Obecní úřad Domousnice

na základě Vaší žádosti o vyjádření k současnému stavu vodovodu a kanalizace v obci Vám sdělujeme následující:

KONTROLA VODOVODU DOMOUSNICE 4.6.2009

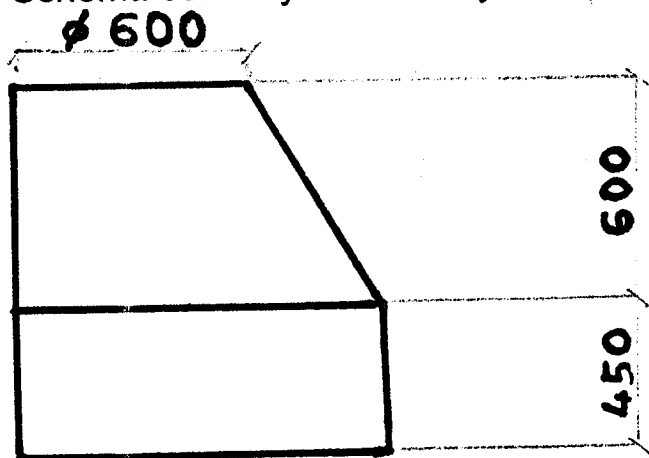
| Označení v situaci | Popis závady | Poznámka |
|--------------------|--|--------------------------------------|
| 1 | chybí víčko hydrantu | opakovaná závada dále neuváděna |
| 2 | sloupek označení je volně v zemi při otevřeném šoupěti i hydrantu neteče voda | |
| 3 | sloupek označení volně v zemi | |
| 4 | nenalezeno jedno ze šoupat dle PD umístění je jinde než v PD (nemám k dispozici DSP-existuje?) | |
| 5 | nejsou obetonovány poklopy šoupat a hydrantů (volně v zemině) | opakovaná závada dále neuváděna |
| 7 | sestava vzdušníku nenalezena | |
| 8 | dtto 5, štěrk či zemina v poklopech | opakovaná závada |
| 9 | šoupě na řadu má malý poklop-vyměnit | |
| 10 | utržené víčko poklopu šoupěte zvednout do nivelety komunikace | |
| 11 | poklop šoupěte mimo zemní soupravu kalník (H+Š) nevyzkoušen v poklopech je močůvka !! ?? | |
| 12 | hydrant "utopen" - osadit TP 80x200 šoupata v pořádku | |
| 13 | poklopy osadit do nivelety komunikace víčko poklopu H utrženo hydrant nevypouští | jak je zajištěn vsak u hydrantů ? |
| 15 | hydrant je umístěn jinde (u č.p.22) šoupě na řadu má malý poklop-vyměnit | |
| 16 | sice funkční, ale zemní souprava je šikmo | srovnat |
| 17 | hydrant "utopen" - osadit TP 80x200 | |
| 18 | šoupě na řadu má malý poklop-vyměnit hydrant "utopen" - zvednout osadit TP poklop mimo hydrant-nevyzkoušen | |
| 20 | hydrant "utopen" - zvednout osadit TP | |

| 21 | poklop šoupěte prasklý, víčko utržené, zemní souprava vysoká-nejde zatlačit | vyměnit za kratší |
| 22 | víčko poklopu šoupěte utrženo | |
| 23 | hydrant nevypouští | |
| 24 | dvě šoupata u hydrantu - k čemu slouží | chybí DSP !! |
| 25 | není ve výkresech | chybí DSP !! |
| 26 | 1x poklop mimo zem.soupravu | nelze ovládat |
| 29 | dlouhá zemní souprava, rozlámáný poklop, nelze točit zem.soupravou - nevyzkoušen H | |
| 32 | zemní soupravy jdou velmi ztuhla srovnat poklopy a obetonovat hydrant nevypouští | |
| 33 | srovnat poklop u Š, obetonovat poklopy hydrant nevypouští | |
| 34 | nenalezeno ??? | |
| 35 | hydrant nevypouští | |
| 36 | nenalezeno ??? | |
| 37 | vodovodní šachtou nemůže procházet kanalizace !!! | |
| 38 | poklopy zvednout do nivelety - obetonovat šoupě ke trati posunout nad zem.soupravu vedlejší šoupě nelze ovládat-posunout pokl. zem.soupr.šoupěte hydrantu je vysoká hydrant nevypouští | |
| 39 | u víček poklopů chybí "přezky" | vyměnit víčka |
| 40 | nenalezeno ??? | |
| 41 | nevyzkoušeno-poklop šoupěte špatně osazen | |
| 42 | hydrant nevypouští | |
